INFCIRC/1084
29 أيار/مايو 2023

رسالة مؤرخة 3 أيار/مايو 2023 وَرَدَت من البعثة الدائمة لليابان لدى الوكالة

ردّ اليابان على التعقيبات الواردة من جمهورية الصين الشعبية والاتحاد الروسيّ

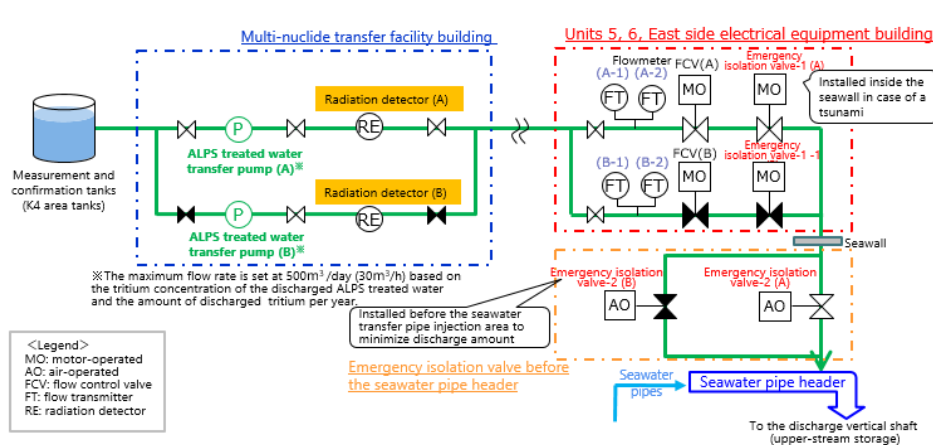
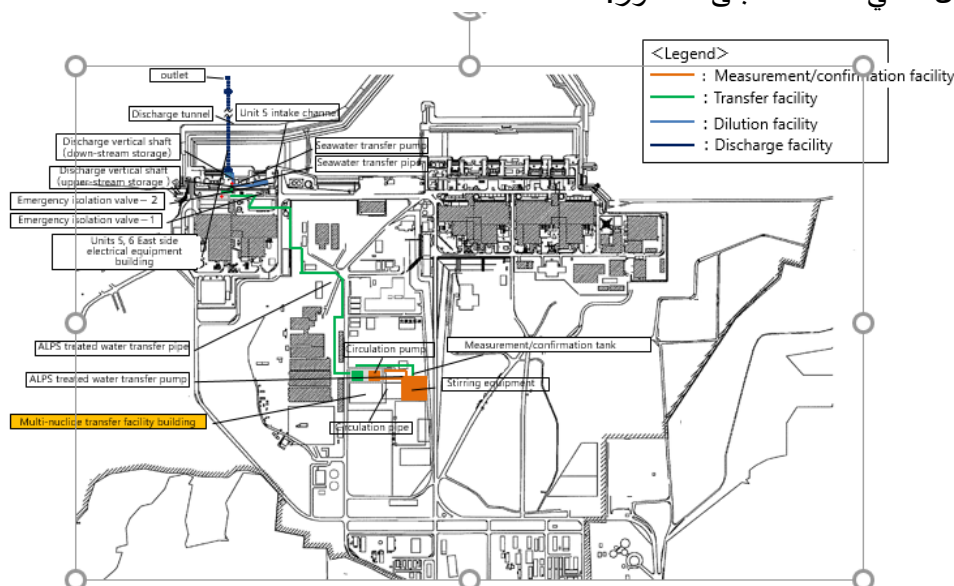
يُرجى تحديد أماكن تركيب "أجهزة الرصد الإشعاعي" وتقديم تفاصيل عن أدائها، وتحديد الحدود الدنيا للكشف عن النشاط الإشعاعي. ويشير مصطلح "جهاز الرصد أثناء التشغيل" إلى الجهاز المستخدم للرصد الآني المتغير.

يتم تثبيت أجهزة الكشف عن الإشعاع (أجهزة رصد الإشعاع) في مبنى مرفق النقل متعدد النويدات لتخفيف المياه المعالجة بالنظام المتقدم لمعالجة السوائل (مرفق النقل). وفيما يلي يرد شكلان. يوضح الشكل الأول موقع أجهزة الكشف عن الإشعاع في ذلك المرفق (مظلة باللون البرتقالي). ويوضح الشكل الثاني موقع مرفق النقل متعدد النويدات داخل المبنى (مرة أخرى، مظلّل باللون البرتقالي).

ويوضح الشكل التالي مخطط المبنى المذكور.

مواصفات جهاز رصد الإشعاع هي كالتالي:

نوع الكاشف: الكاشف بوميض يوديد الصوديوم المنشط بالثاليوم
نطاق القياس: 10^{-1} إلى 10^5 ثانية⁻¹
مدى حساسية الكشف 2.0×10^{-2} بيكريل/سم³ أو أقل (سي سي ¹³⁷)
